No.	資料名	頁	項目							タイトル	質問内容	回答
1	募集要項添付資料ー4	3	2	(2)						運営業務委託費	「運営固定費A及び運営固定費Bは、運営業務期間を通じて平準化するものとし、～毎月均等に支払うものとする。」とありますが、維持管理費は年度毎に変動し、運営業務期間の中期から後期にかけて右肩上がりに増加する傾向にあります。同じく人件費も定期昇給のため右肩上がりに増加していくため、運営固定費A及びBは年度毎に変動をお認めいただけないでしょうか。	募集要項に記載のとおりとします。
2	募集要項添付資料ー5	10	10							運営業務期間終了後の大規模修繕に係る費用負担	「通常の操炉計画での炉停止期間を超える炉停止」とありますが、事業者の責めに期すことのできない事由により生じた炉停止であれば、修繕工事及び処理対象物の外部委託処理に係る費用は事業者の負担とならないとの理解でよいでしょうか。	基本的には事業者の責めに帰すことのできない事由による炉停止は想定していませんが、例えば当初の設計基準を超える不可抗力や運営業務期間終了後に引き継いだ別の運転事業者の過失など、事業者の責めに帰すことのできない事由であることを事業者が証明し、市が了承した場合は、ご理解のとおりです。
3	提出書類の作成要領	1	1	(1)						共通事項	事業提案書において、正本は「基礎審査に関する提出書類」「非価格要素審査に関する提出書類」「事業計画に関する提出書類」をまとめて袋とじし、副本はそれぞれをファイルに綴じるものと理解してよろしいでしょうか。 また、紙面を糊付けすることとありますが、表紙と背表紙を差し込む形式のファイルで提出させていただいてもよろしいでしょうか。	前段のご質問及び後段のご質問共にご理解のとおりです。
4	要求水準書 第Ⅰ編 設計・建設業務編	5	第1章	第1節	3	(3)				工事のスケジュール	仮設事務所棟及び仮設職員用駐車場整備工事時に車庫を先行解体してもよろしいでしょうか。	ご提案を認めます。
5	要求水準書 第Ⅰ編 設計・建設業務編	7	第1章	第1節	5	(1)				地形・土質等	地質条件に関して「添付資料3 地質関連資料」と大きく異なる場合は、その費用負担及び工程について協議していただけると理解してよろしいでしょうか。	「添付資料3 地質関連資料」から著しく異なる場合で、予期できない条件については、ご理解のとおりです。

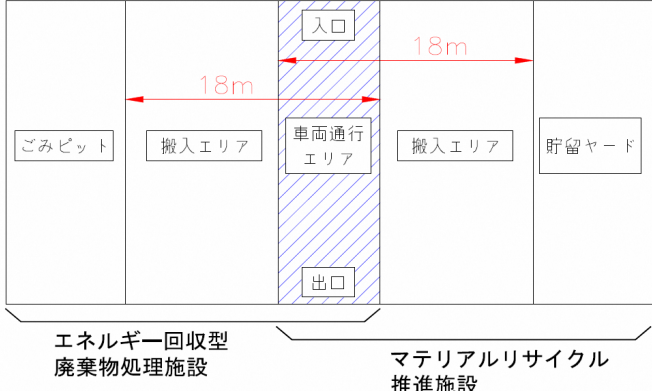
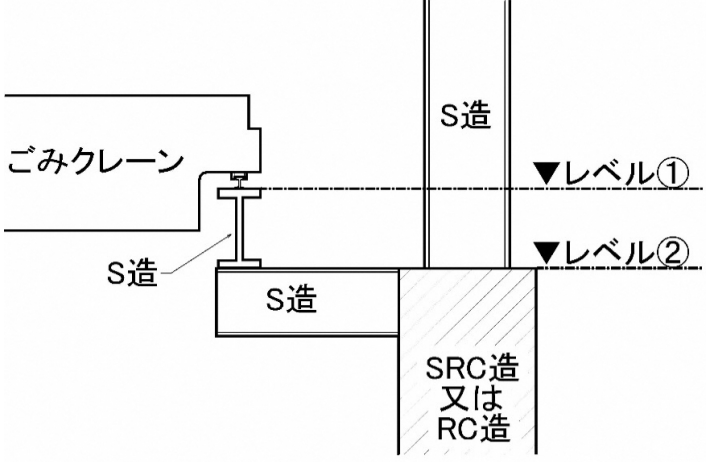
No.	資料名	頁	項目						タイトル	質問内容	回答
19	要求水準書 第Ⅰ編 設計・建設業務編	66	第2章	第2節	5	(5)	ク		ごみピット	「ごみクレーンの受梁レベルまでは原則としてRC造またはSRC造とすること。」と記載がありますが、ごみクレーンの受梁レベルとは①と②の内、②にて解釈すればよろしいでしょうか。 	ご理解のとおりです。
20	要求水準書 第Ⅰ編 設計・建設業務編	68	第2章	第2節	7	(3)	イ		可燃性粗大ごみ切断機	「処理対象物最大寸法が記載されていますが、(5)特記事項ウに「必要に応じて処理対象物を可燃性粗大ごみ切断機に投入する前に粗破碎等を行うものとし」とあります。処理対象物寸法（幅2.0m×長2.0m×高1.8m）に対応できるメーカーが見つからないことから、対応可能な投入寸法（幅1.5m×長2.0m×高1.0m）まで予め重機などにより粗破碎処理して投入することとしてよろしいでしょうか。	処理対象物寸法（幅2.0m×長2.0m×高1.8m）とは、受入可能な最大寸法となります。可燃性粗大ごみ切断機への投入は、破碎可能な寸法まで、重機等により粗破碎して対応することを想定しています。
21	要求水準書 第Ⅰ編 設計・建設業務編	68	第2章	第2節	7	(5)	ウ		可燃性粗大ごみ切断機	「必要に応じて処理対象物を可燃性粗大ごみ切断機に投入する前に粗破碎等を行うものとし、そのために必要なスペースを確保し、重機等を納入すること。」と記載がありますが、粗破碎をする重機は運営事業者によるリースでよろしいでしょうか。	リースで問題ありません。
22	要求水準書 第Ⅰ編 設計・建設業務編	77	第2章	第4節	1	(2)	オ	(イ)	ボイラ鉄骨及び保温ケーシング	「ボイラ鉄骨は独立した構造とし、その水平力は建築構造物が負担しないものとする。」と記載がありますが、ボイラ鉄骨柱脚部については、水平荷重を負担させることでよいでしょうか。	要求水準書に記載のとおりとします。
23	要求水準書 第Ⅰ編 設計・建設業務編	79	第2章	第4節	3	(2)			ボイラ給水ポンプ	実施方針の質問回答にて、「提案を認める」とご回答いただきましたが、要求水準書に反映がされておりません。以下について再度質問させていただきます。 数量が[2基/1炉]とありますが、実績がある3基/2炉（内1基交互運転）とさせていただけないでしょうか。	ご提案を認めます。詳細は要求水準書の修正版をご確認ください。
